資料 3

2023年11月17日

九州電力株式会社

玄海原子力発電所 4号炉高燃焼度燃料の使用に伴う 原子炉設置変更許可申請書の変更内容及び変更理由について

図1 取替燃料の燃料集合体仕様

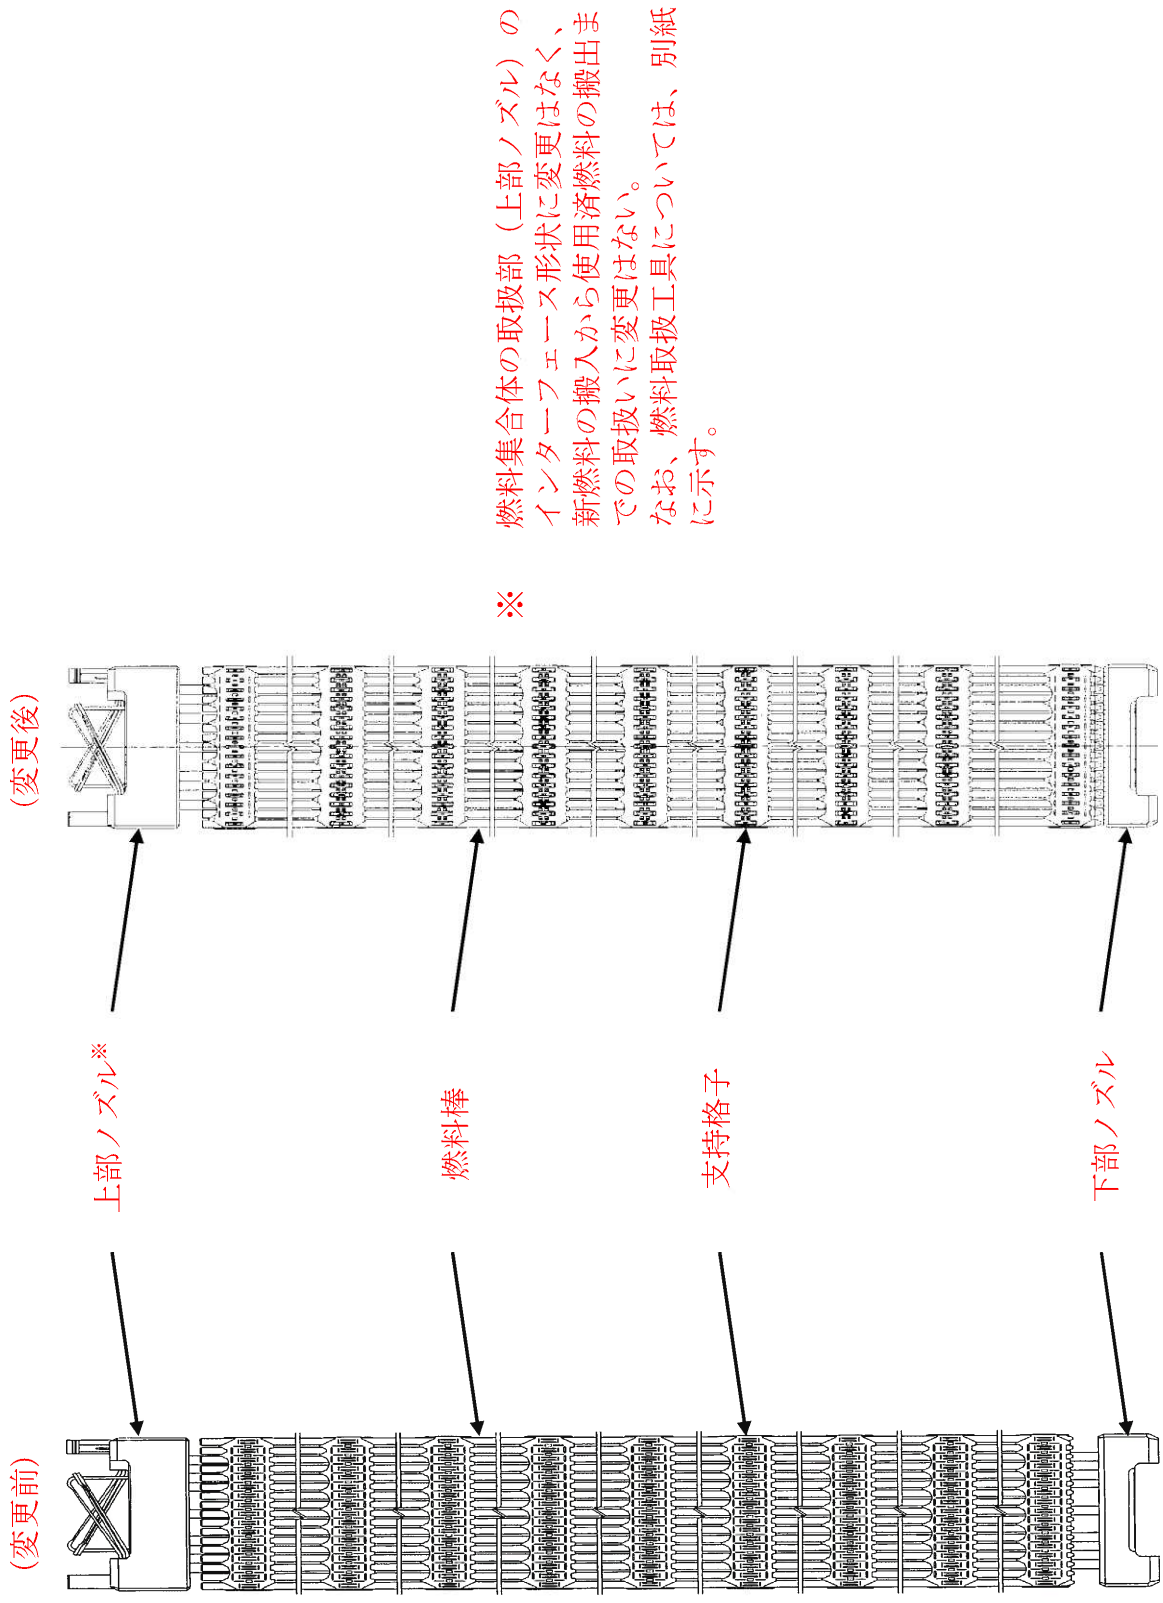
取替燃料として高燃焼度燃料を使用するため、高燃焼度燃料の仕様を追加している。取替燃料の燃料集合体仕様の変更前後を図 1 及び表 1 に示す。
